ORD. N° : 458  
ANT. : PROYECTO DE ROTURA Y REPOSICIÓN DE PAVIMENTOS Y CONSTRUCCIÓN DE ACCESO VEHICULAR PARA NUEVO CUARTEL DE LA POLICÍA DE INVESTIGACIONES DE CHILE, TOCOPILLA.  
MAT. : ENVÍA OBSERVACIONES A PROYECTO DE ROTURA Y REPOSICIÓN DE PAVIMENTOS Y CONSTRUCCIÓN DE ACCESO VEHICULAR PARA NUEVO CUARTEL DE LA POLICÍA DE INVESTIGACIONES DE CHILE, TOCOPILLA.  
ADJ. : No hay

Antofagasta, 04 marzo 2025

**A : JAVIER CHAPARRO SALAS  
INGENIERO CIVIL**  
**DE : ROBINSON ESPEJO CHEPILLO  
JEFE (S) DEPARTAMENTO TÉCNICO DE CONSTRUCCIONES Y  
URBANIZACIÓN.**

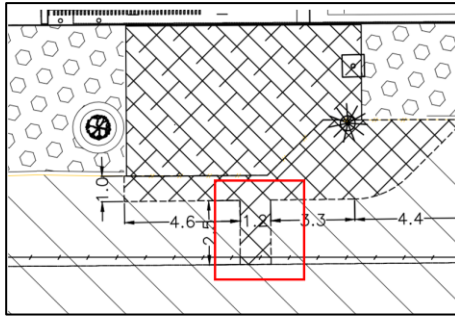
- 1.1. Informe debe ir firmado por Ingeniero civil.
- 1.2. Imagen N°1 "Trazado de matriz de agua potable" no es concordante con la ubicación del proyecto. Corregir.
- 1.3. En relación con la observación anterior, se solicita que la imagen sea más clara, incorporando los nombres de las calles de manera visible y la orientación norte para facilitar su comprensión.
- 1.4. Incorporar más fotografías en apartado 2 "Diagnostico de la situación actual".
- 1.5. Indicar en el informe la forma del adoquín tipo C y el aparejo utilizado para su colocación.
- 1.6. Falta incluir en partida 5.1 diseño estructural del acceso vehicular.
- 1.7. Presupuesto debe ir firmado por Ingeniero civil.
- 1.8. Corregir presupuesto en informe en base a nuevas modificaciones.
- 1.9. Adjuntar Certificado de Informaciones Previas.

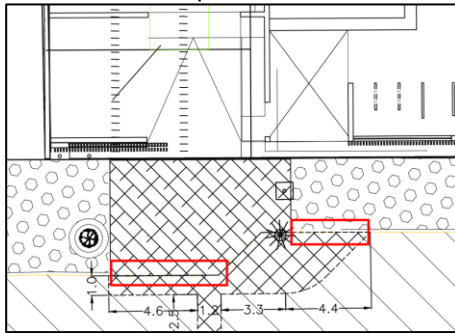
2.2. Indicar en planta y simbología solera a retirar.

2.3. No queda claro en planta de demolición a que se refiere la simbología utilizada. Aclarar.

2.4. En relación con la planta de demolición mostrada en el dibujo anterior, se solicita acotar en planta todas las dimensiones. Por ejemplo, falta acotar distancias de demolición de la acera, esto para efectos de cubicación.

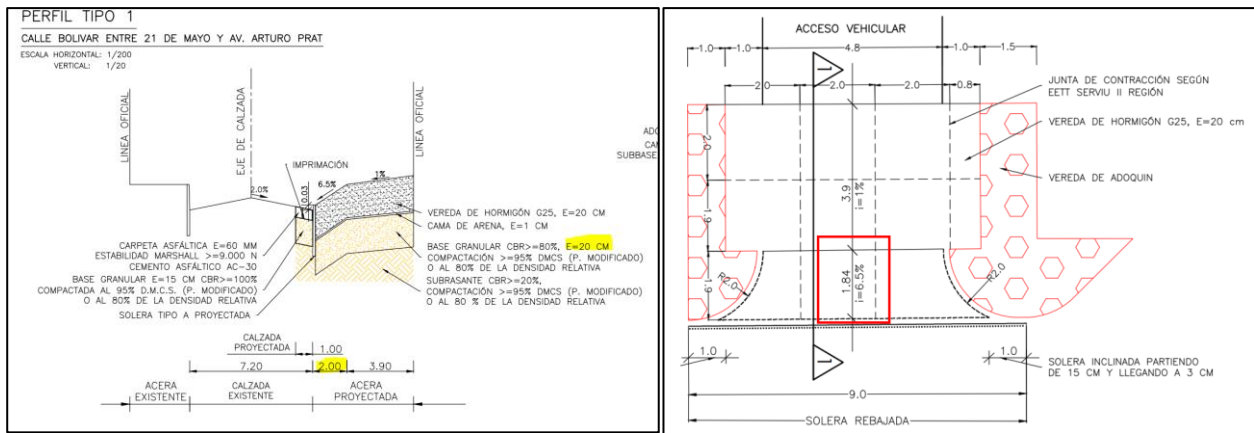
2.6. Acotar dimensiones de la bahía de estacionamiento.

2.7. Respecto de la bahía de estacionamiento, se observa que el acceso vehicular proyectado reduce parte del espacio destinado a la bahía existente. En consecuencia, la nueva configuración de la bahía de estacionamientos debe cumplir con la normativa vigente, y asegurando la correcta demarcación de piso según lo establecido en el REDEVU.

2.8. En relación con el acceso vehicular y para mantener la coherencia estética, se recomienda optar por una de las siguientes alternativas: Dejar la estructura de hormigón, pero colocando adoquines sobre esta, o colocando directamente la estructura para adoquines (adoquín- cama de arena- sub base) pero considerando un espesor adecuado del adoquín que permita soportar el tránsito vehicular.

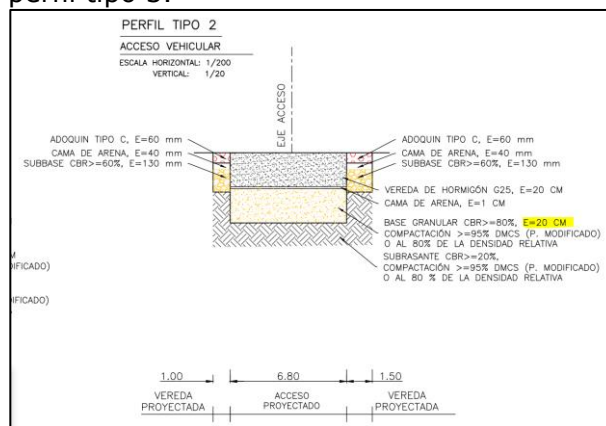
2.9. Debe justificar en la memoria de cálculo la presencia de radio de curvatura y no ochavos "rectos" en el diseño del acceso vehicular.

2.10. Indicar en simbología vereda de hormigón de espesor  $e=0.20$  m

2.11. Debe indicar la forma del adoquín tipo C y el aparejo utilizado para su colocación, tanto en perfiles tipo como en planta.

2.12. La simbología de la solera rebajada existente y proyectada es prácticamente igual, lo que puede generar confusión, se recomienda modificar los colores para mejorar la comprensión.

2.13. En perfil tipo 1, se está indicando espesor de base granular de  $e=0.20$  m, mientras que en presupuesto considera el precio de espesor  $e=0.15$  m. Corregir. Además, indica distancia de 2.00 m en acceso vehicular con pendiente de 6.5%, mientras que en planta se indica que esta distancia es de 1.84 m, se debe corregir.

2.14. En base a la observación anterior, se señala que la pendiente del acceso vehicular es de 6.5% en una longitud de 2.00 metros. Dado que una reducción de esta distancia aumentaría la pendiente y favorecería una menor velocidad de salida de los vehículos, se sugiere disminuir esta distancia a 1.00 metro, mejorando la seguridad de los peatones que transitan en el área.

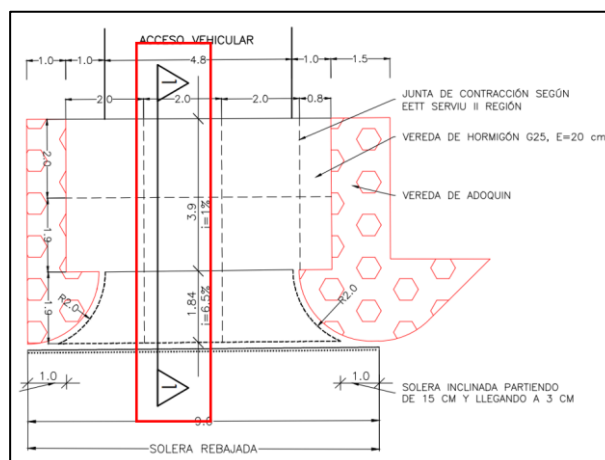
2.15. En perfil 2 corregir espesor de base granular de vereda de hormigón e=0.20 m, lo mismo aplica para perfil tipo 3.

2.16. En perfil tipo 3 indicar solera tipo A.

2.17. En el detalle del acceso vehicular, se debe modificar orientación del corte 1-1, ya que no concuerda con lo indicado en dicho corte. Además, falta acotar algunas distancias de la acera a reponer.
